Oggetto: UNICOMM S.r.l. Ampliamento di una grande struttura di vendita da 2685 mq a 3222 mq in Comune di Fonte  
Procedura di assoggettabilità alla V.I.A ai sensi dell'art. 19 del D.Lgs. 152/2006

**PROVINCIA DI TREVISO**  
**PARERE COMITATO TECNICO PROVINCIALE VIA**  
(L.R. 18/2/2016 n. 4 - D.Lgs. 3/4/2006 n. 152)  
**SEDUTA DEL 11 LUGLIO 2019**

Oggetto: Ampliamento di una grande struttura di vendita

Procedura di Verifica assoggettabilità alla VIA ai sensi dell'art. 19 D.Lgs. 152/2006

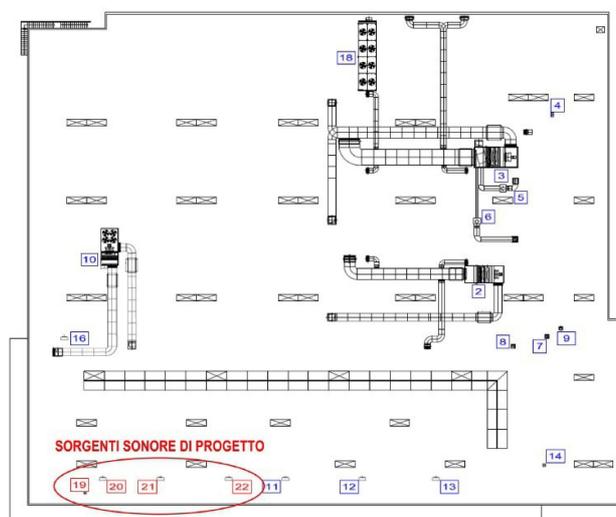
Dai rilievi strumentali eseguiti e dalle valutazioni espresse nella Documentazione Previsionale di Impatto Acustico integrata ai fini della Verifica di assoggettabilità a Valutazione di Impatto Ambientale del progetto, si evince il rispetto dei limiti di rumorosità imposti dalla normativa di riferimento per tutti i parametri analizzati, ad eccezione dei livelli di immissione sonora assoluta in corrispondenza ad alcuni ricettori, che già nello “Stato di Fatto” presentano un superamento del relativo limite: presso tali posizioni si evidenzia comunque una variazione nulla, in termini assoluti, dei livelli di immissione nello SDP rispetto a quelli nello SDF.

In particolare emerge nell'area indagata, quale componente preponderante del clima acustico medio, la rumorosità attualmente prodotta dal traffico veicolare in transito lungo le infrastrutture dell'area stessa: la frequenza dei transiti veicolari è ad oggi, lungo alcune infrastrutture stradali della zona, tale da rendere acusticamente quasi ininfluenti le emissioni sonore connesse all'aumento di traffico previsto in seguito alla realizzazione delle opere in progetto, alle movimentazioni veicolari nelle aree parcheggio ed agli impianti tecnologici.

**Conclusioni:** *l'analisi del Proponente ha dimostrato con sufficiente attendibilità, come l'impatto acustico conseguente l'attuazione dello stato di progetto in esame risulti essere sostanzialmente trascurabile. Relativamente al superamento dei limiti normativi attualmente rilevato, si fa notare come questo sia riscontrato prevalentemente per ricettori collocati nelle aree di Classe III del Piano di Classificazione Acustica Comunale, posizionati a ridosso della SP n. 248 Schiavonesca, imputabile alle immissioni sonore del traffico veicolare in movimento lungo l'arteria stradale. Nel merito si fanno le seguenti considerazioni:*

- *Appare improprio l'inserimento nella Classe III del Piano di Classificazione Acustica Comunale delle aree prospicienti la viabilità provinciale e di quelle di pertinenza del centro commerciale, in contrasto con quanto previsto dalla Tabella A allegata al DPCM 14/11/1997 ed i criteri orientativi regionali per la classificazione acustica di cui alla DGRV n. 4313/1993. Quest'ultima invita le Amministrazioni Comunali ad inserire in classe IV le fasce di rispetto a protezione del nastro stradale, ammesse dal DPR n. 147 del 26/4/1993. Secondo il DPCM 14/11/1997 nella Classe IV rientrano le aree urbane interessate da intenso traffico veicolare, con alta densità di popolazione, con elevata presenza di attività commerciali, con presenza di attività artigianali, nonché le aree in prossimità di strade di grande comunicazione, **quale il caso di specie.***

- *I flussi di traffico attualmente rilevabili potrebbero verosimilmente ridursi a seguito dell'apertura al traffico della nuova Superstrada Pedemontana Veneta, che correrà circa 3 chilometri più a sud, con conseguente riduzione dei livelli sonori impattanti sul contesto in esame. Per analogia, si riportano le conclusioni dello studio trasportistico contenuto nello Studio di Impatto Ambientale del Progetto Definitivo della nuova Superstrada a Pedaggio Pedemontana Veneta - Lotto 3 Tratta C - del maggio 2014, sul quale la Regione Veneto ha espresso giudizio favorevole di compatibilità ambientale con DGR n. 2724 del 29 dicembre 2014, relativamente al tratto compreso tra lo svincolo di Montebelluna ovest e l'innesto sull'Autostrada A27 Mestre-Belluno. Secondo tale studio, l'effetto macroscopico dell'infrastruttura sulla viabilità locale si tradurrà in una generalizzata e sensibile diminuzione del traffico sulla rete ordinaria lungo la direttrice est-ovest, in particolare sugli assi della SP 102 e della SP 248, che risentiranno dell'effetto di trasferimento dei flussi sul nuovo asse superstradale. La diminuzione del volume di traffico giornaliero stimata per la SP n. 248 è superiore ad 11.000 veicoli/giorno. Nell'anno 2014, in corrispondenza all'abitato di San Zenone degli Ezzelini, lungo la stessa strada è stato rilevato un traffico medio giornaliero superiore a 15.000 veicoli/giorno.*

- *Considerato il superamento dei limiti di immissione nell'ambiente esterno rilevato allo stato attuale, si evidenzia che allo stato attuale risulta comunque rispettato il limite di 40,0 dB(A) ammesso in periodo notturno all'interno dell'ambiente abitativo, dall'art. 6, comma 2, del DPR n. 142/2004, oltre il quale si renderebbe necessario prevedere un intervento diretto sui ricettori. Infatti, incrementato prudenzialmente di 3,0 dB il livello sonoro mediamente rilevato di notte nel monitoraggio eseguito per conto del Proponente in corrispondenza alla posizione "Misura IC", a breve distanza dalla SP n. 248, ed assunto cautelativamente un isolamento acustico di facciata di 25,0 dB, nella condizione di finestre chiuse, si stima che il livello di rumore rilevabile all'interno degli ambienti abitativi più esposti all'impatto del rumore stradale, non superi i 34,5 dB(A)  $[56,5 + 3,0 - 25,0 = 34,5 \text{ dB(A)}]$ , valore nettamente inferiore al suddetto limite di 40,0 dB(A).*
